**De:** Leandro Dos Santos Vieira <leandro.svieira@telefonica.com>  
**Enviado em:** terça-feira, 29 de agosto de 2023 12:55  
**Para:** DTI - Licitação  
**Cc:** Eduardo Alex Peixoto Ruiz; Nelson Nogueira Buzeto; Guilherme Marques Miranda; Joao Cesar de Oliveira; Rosenilda Da Costa  
**Assunto:** RES: Diligência em análise de proposta G1 - Pregão 002-2023 DTI/PF

Trata-se de **1ª DILIGÊNCIA TÉCNICA (Complementar) à PROPOSTA** apresentada ao G1 de ITENS do **Pregão Eletrônico SRP 002-2023 – WIFI** processo administrativo 08206.000155/2022-65;

**Assunto:** Diligência em análise de proposta

## Configuring HA failover time

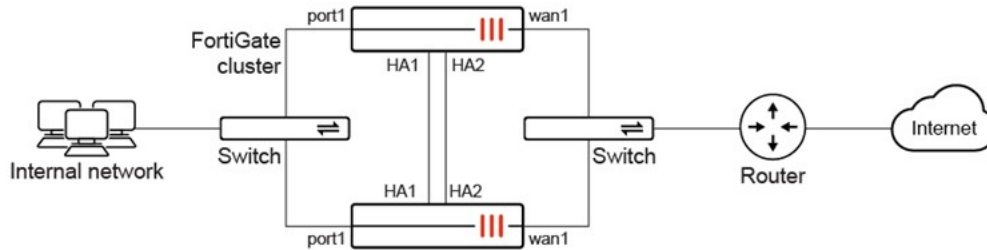
- apontar onde consta que a controladora no Item 5 comuta, entre controladoras, em modo de alta disponibilidade, em menos de dois segundos de tempo de interrupção de serviço, e sincroniza automaticamente as configurações entre as controladoras, quando em modo de operação de alta disponibilidade, conforme subitens 7.24 e 7.25 do Anexo 1 do TR;

**7.24. Comutação entre controladoras, em modo de alta disponibilidade, inferior a dois segundos de tempo de interrupção de serviço da rede sem fio;**

→ Resposta: No ponto a ponto foi apresentado a configuração de Failover da alta disponibilidade da solução, onde é possível observar a possibilidade de configuração de timing de heartbeat, exemplo 100 milissegundos ou 10 milissegundos.

On supported models, the HA heartbeat interval unit can be changed from the 100ms default to 10ms. This allows for a failover time of less than 50ms, depending on the configuration and the network.

In this example, the HA heartbeat interval unit is changed from 100ms to 10ms. As the default heartbeat interval is two, this means that a heartbeat is sent every 20ms. The number of lost heartbeats that signal a failure is also changed to two. So, after two consecutive heartbeats are lost, a failover will be detected in 40ms.

Como descrito na documentação, no exemplo onde o intervalo do heartbeat for alterado para 10ms, o failover irá ser detectado e acontecer em 40 milissegundos. Este é só um exemplo dos timers que pode ser utilizados. Sobre sincronização, toda a configuração é sincronizada, com exceção de alguns pontos específicos como hostname, prioridades dos membros de HÁ, como observado do documento pelo link <https://docs.fortinet.com/document/fortigate/7.4.0/administration-guide/62403/fgcp>, como na figura abaixo:

### 7.31. Permitir que os SSIDs operem em modo de tunelamento de tráfego remoto ou comutação de tráfego local.

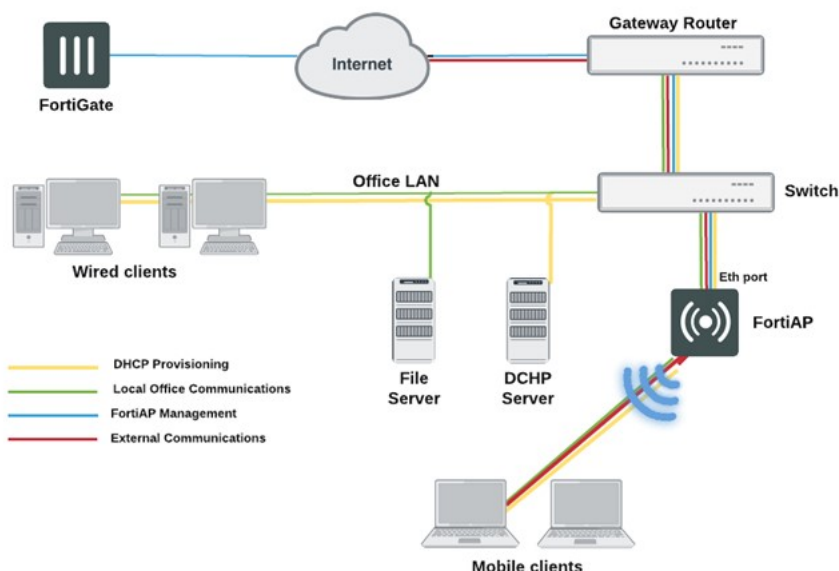
- indicar onde consta que a controladora no Item 5 permitir que os SSID operem em modo de comutação de tráfego local, conforme subitem 7.31 do Anexo 1 do TR;

- ➔ Resposta: No ponto a ponto foi apresentado a configuração de um SSID onde é possível a configuração do modo do tráfego entre modo "Tunnel" e modo "Bridge". Segue o link para <https://docs.fortinet.com/document/fortiap/7.4.0/fortiwifi-and-fortiap-configuration-guide/307228/defining-a-wireless-network-interface-ssid>, onde pode ser observado:

Em modo bridge, a comutação do tráfego é feita de forma local, como observado pelo link de configuração <https://docs.fortinet.com/document/fortiap/7.4.0/fortiwifi-and-fortiap-configuration-guide/442078/how-to-configure-a-fortiap-local-bridge-private-cloud-managed-ap>,
